Bezwaarschrift op aanvraag van de omgevingsvergunning OMV\_2023.055.245 Grote Kloosterstraat

Namens de wijkvereniging 1932works.be

Gelet op het openbaar onderzoek over een aanvraag van omgevingsvergunning ref OMV 2023.055.245 Grote Kloosterstraat aan de Woluwedal te Sint-Stevens Woluwe, dient de wijkvereniging 1932WORKS een bezwaarschrift in met volgende argumenten:

FASE 1:

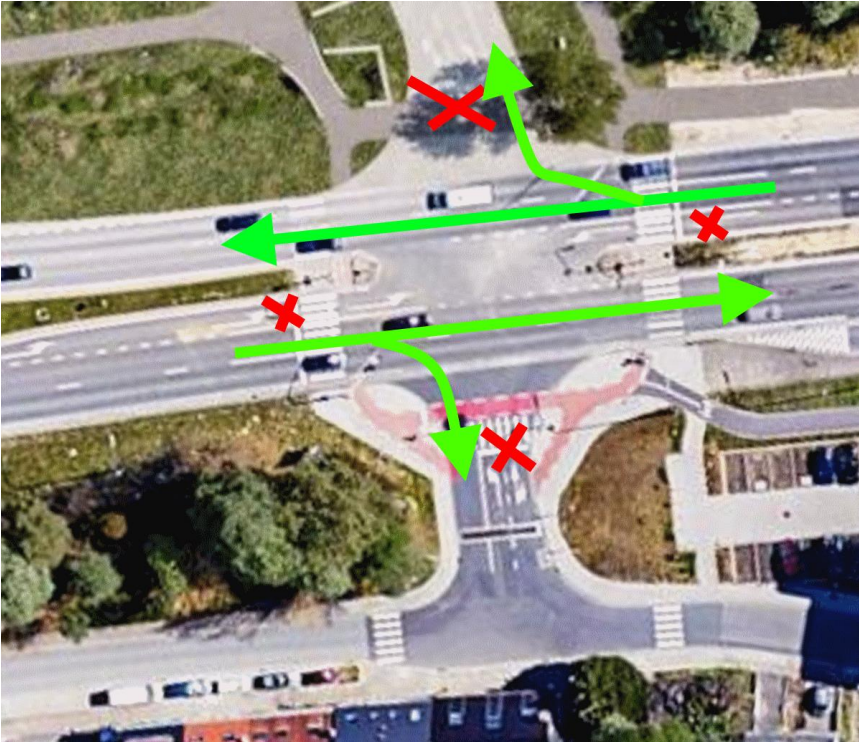
Wij beschouwen de 3 huidige faseringen van deze verkeerslichten, die op heden conflictvrij zijn zonder verkeer op de Grote Kloosterstraat kant oost.

Uit de simulaties onderaan stellen wij vast dat er conflicten kunnen ontstaan. Een aangepaste lichtregeling is hierdoor aangeraden.

FASE 2:

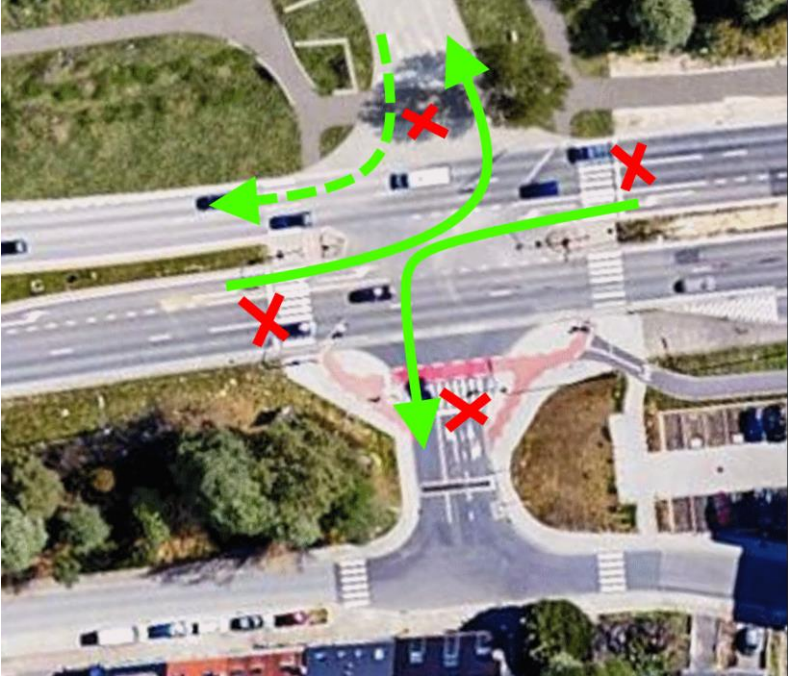
Men stelt ook vast dat op conflictvrije fase 2 de opleggers die de Grote Kloosterstraat deel oost die inrijden wel rakelings tegen voertuigen aanrijden die van de R22 links draaien in de Grote Kloosterstraat deel west. Dit komt doordat de Grote Kloosterstraat oost enkele meters meer zuidelijk op de R22 aansluit dan de Grote Kloosterstraat west. Hierbij vormt de Grote Kloosterstraat oost een hoek van  $75^\circ$  met de R22. Een hoek van  $90^\circ$  is optimaal voor veiligheid.

FASE 3:

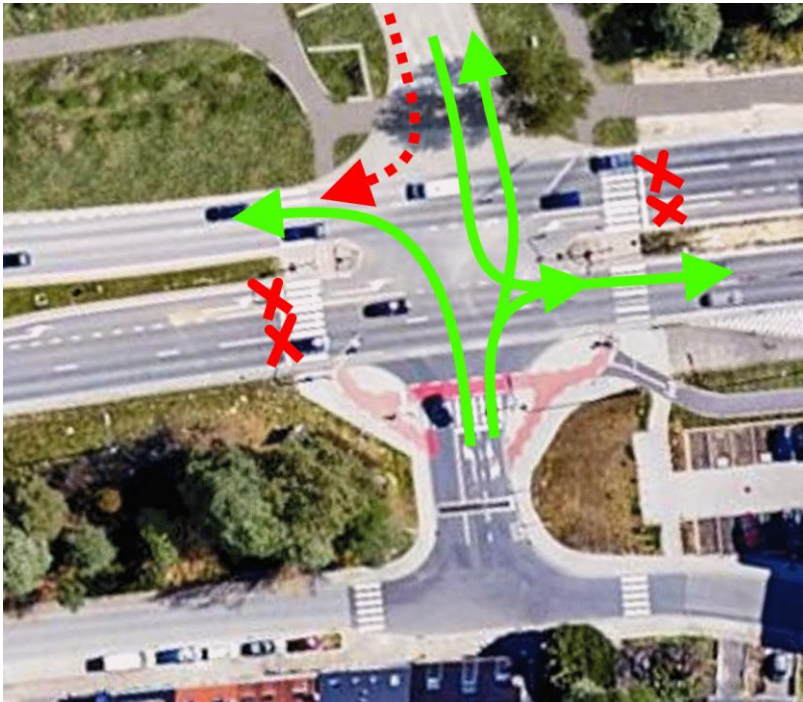
De fase 3 is niet conflictvrij voor voertuigen van de Grote Kloosterstraat oost die links draaien in de R22 met voertuigen van de Grote Kloosterstraat west die rechts draaien op de R22.

Opleggers die het logistiek gebouw verlaten moeten een bredere draaicirkel nemen en draaien in op de rechter rijstrook van de R22. Hierdoor ontstaat een conflict met de voertuigen van de Grote Kloosterstraat west die rechts draaien in de R22.

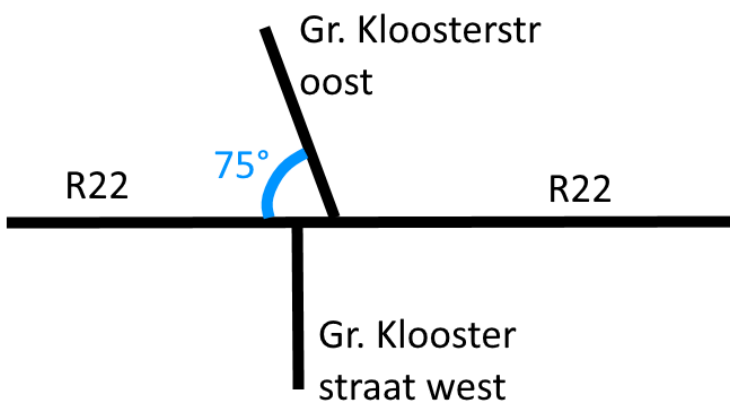
Deze bijzondere opstelling op een nieuw aangelegde baan en is vermoedelijk het gevolg van behoud van toegang tijdens de bouw van de nieuwe brug over de Woluwe en gelijktijdig behoud van de oude brug.

Ter verduidelijking:

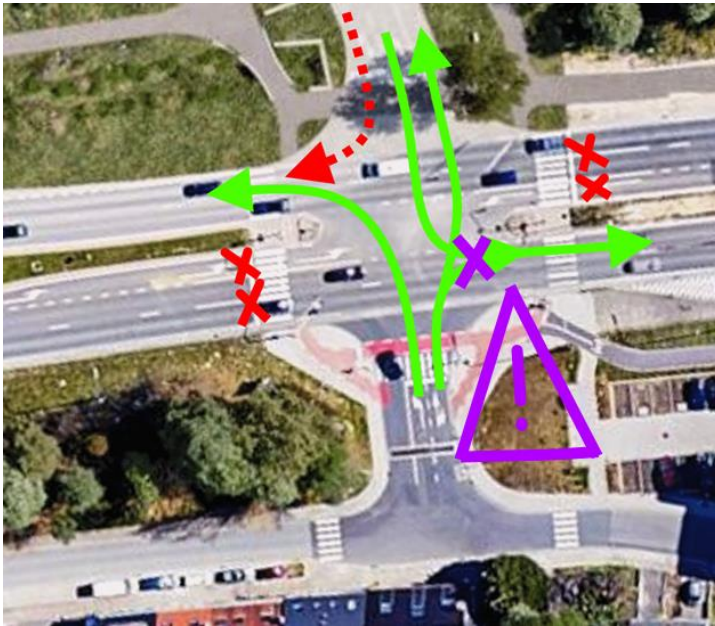
Deze problematiek wordt in de mobiliteitsstudie niet aangekaart. Deze kan leiden tot een aangepaste regeling van de verkeerslichten voor een volledig conflictvrij kruispunt, met tot gevolg langere wachttijden en verhoging van de verzadiging van het kruispunt.

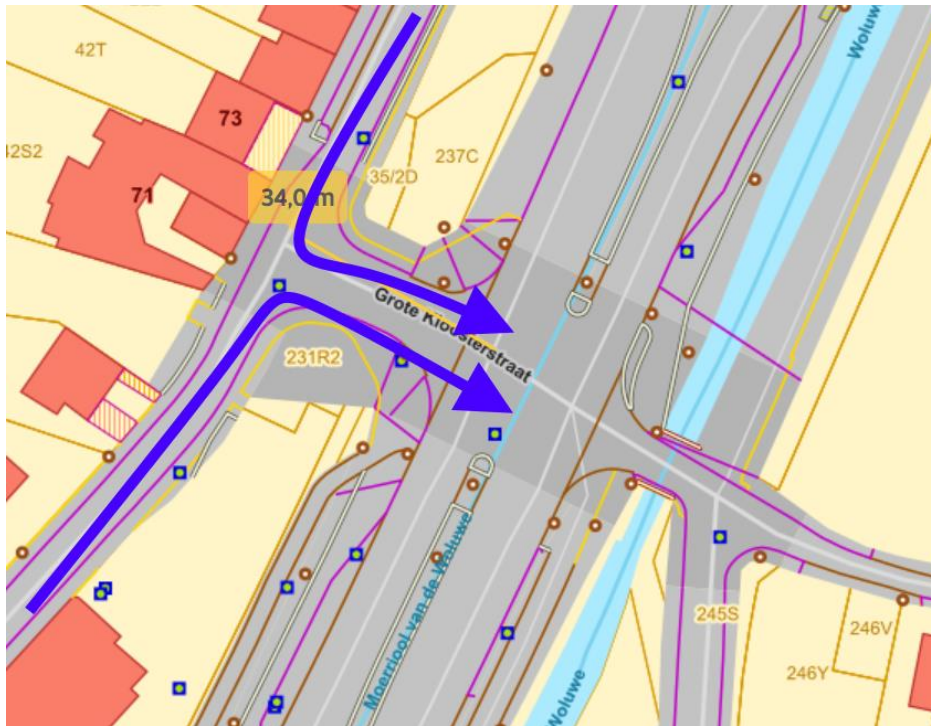
Het kruispunt J. Vandamstraat met de Grote Kloosterstraat bevindt zich op 34m van het kruispunt Grote Kloosterstr met de R22.

De anomalie uit het verleden betalen de bewoners en pendelaars dagelijks met verkeersellende.

Het is niet wenselijk op deze locatie het verkeer te verhogen zonder structurele oplossing.
